Změnový list

Název a evidenční číslo Stavby: III/01214 Úvaly u Prahy, průtah - úsek č 2, 12-6-196 2
101/1

Název stavebního objektu/provozního souboru (SO/PS):
Rekonstrukce komunikace III/01214

Obrazová část k rozsahu provádění sanací komunikací

Tabulka č.2 – výsledky statických zatěžovacích zkoušek na sanaci *)

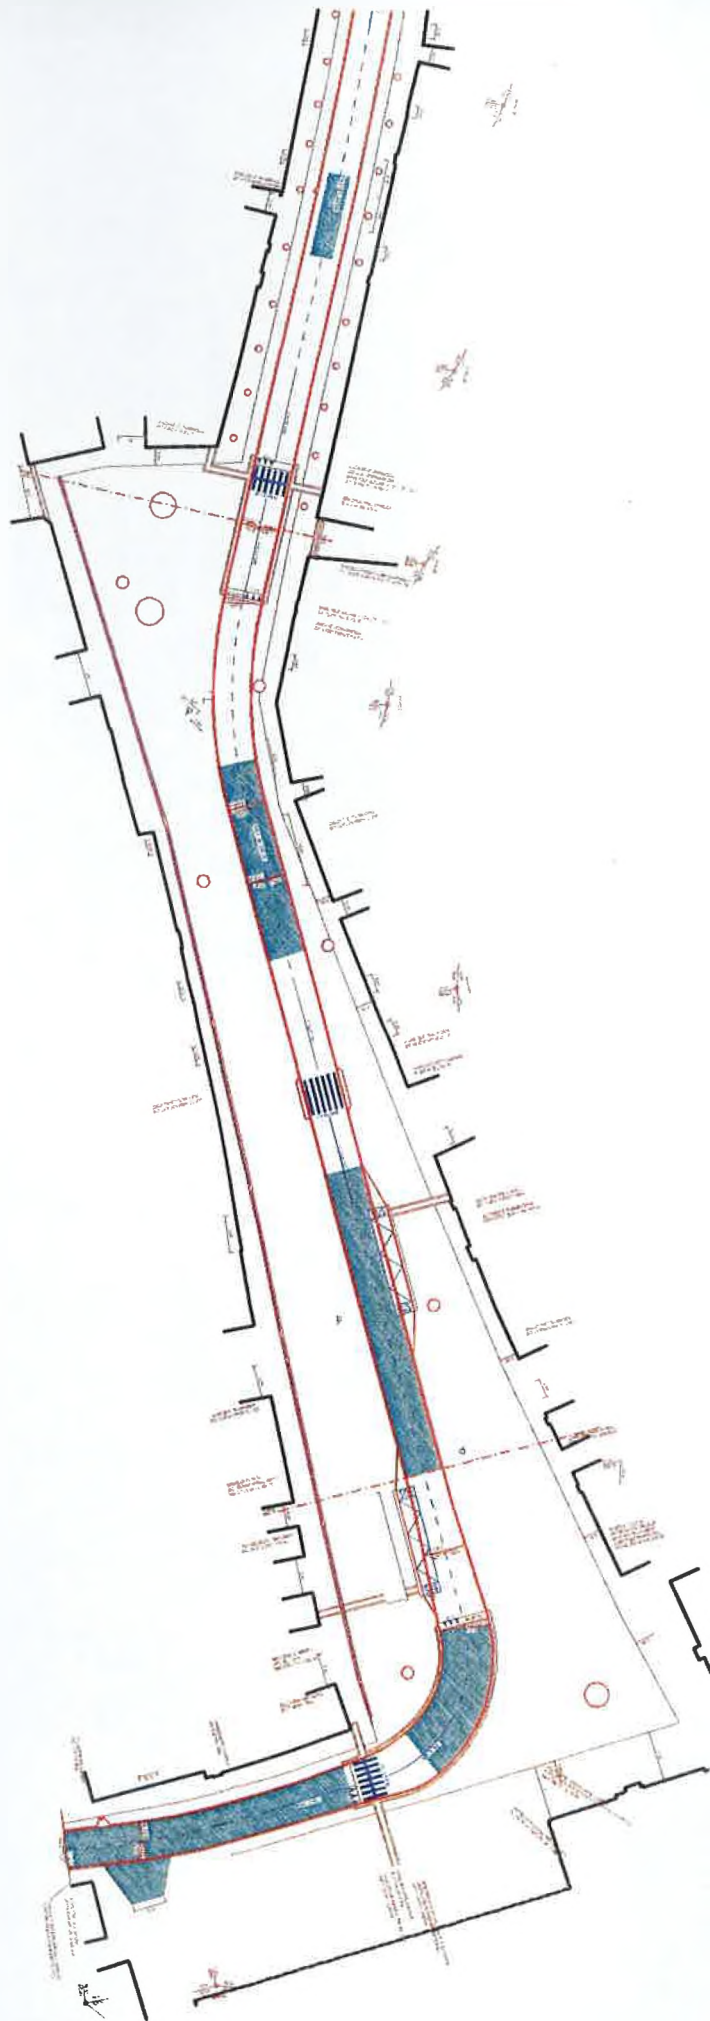
Na sanované zemní pláni byly provedeny kontrolní statické zatěžovací zkoušky deskou :

Výsledky splňují požadavek PD na únosnost pláně ($E_{def,2} > 45$ MPa) a potvrdily tak opodstatněnost sanačního zásahu i jeho rozsah.

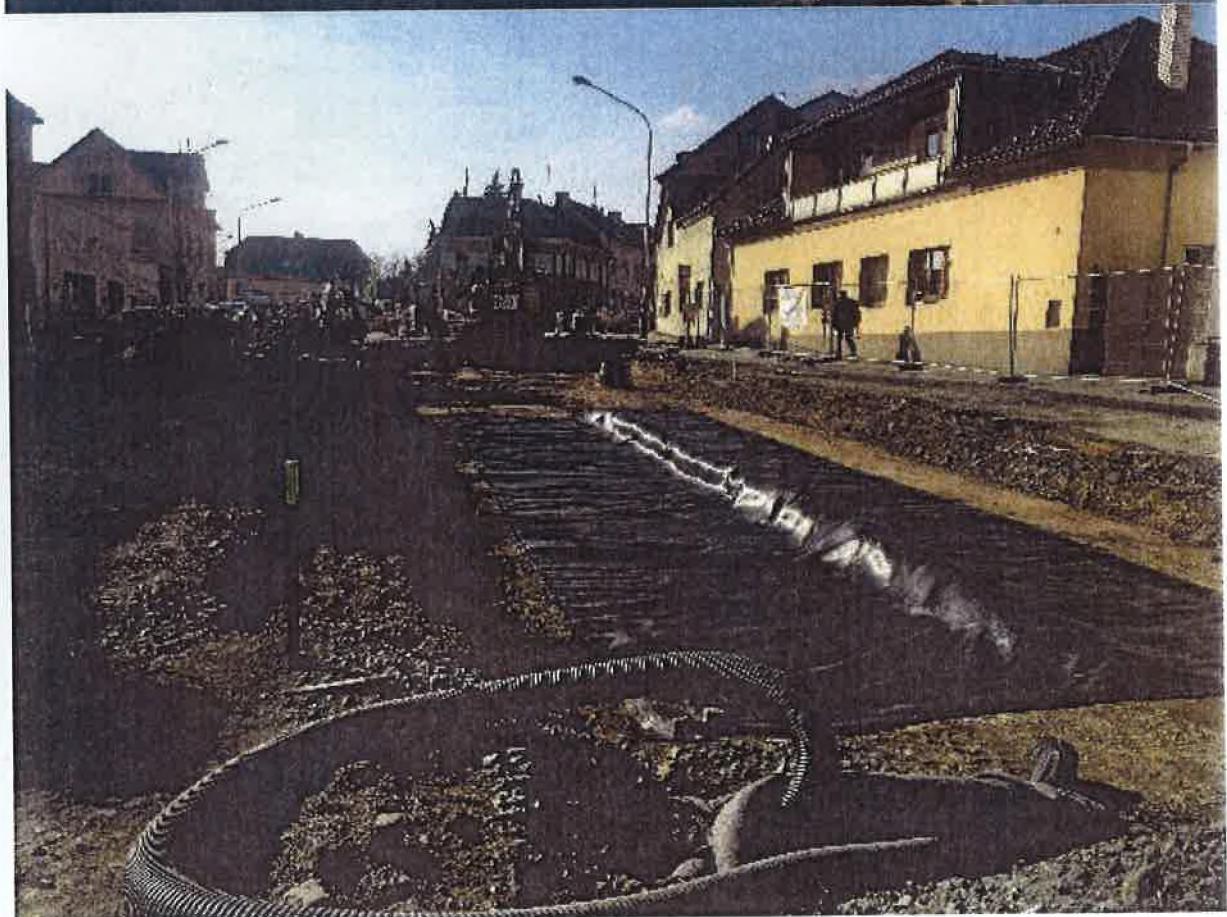
Před prováděním celé komunikace č. III/01214 byla provedena kontrola únosnosti zeminy viz příloha - *Vyjádření k únosnosti zemin*, ze které vyplynul skutečný rozsah sanačních prací, upřesněný oproti předpokladu v původní projektové dokumentaci. Tento rozsah byl řádně výtčen viz příloha *situace sanací*. Projednání a seznámení s touto změnou se všemi účastníky proběhlo v rámci KD č. 12 a 13 - ad body 10.3 obsažené v každém zápisu z KD. Celkový rozsah změn vyplývajících z provedených zkoušek únosnosti zeminy byl zaměřen a zakreslen do situace zaměření. Skutečně provedení sanací tak, jak probíhaly termínově, obsahují zápisy ve SD (v příloze). Položka v soupise prací č. 3, 7 a 11.
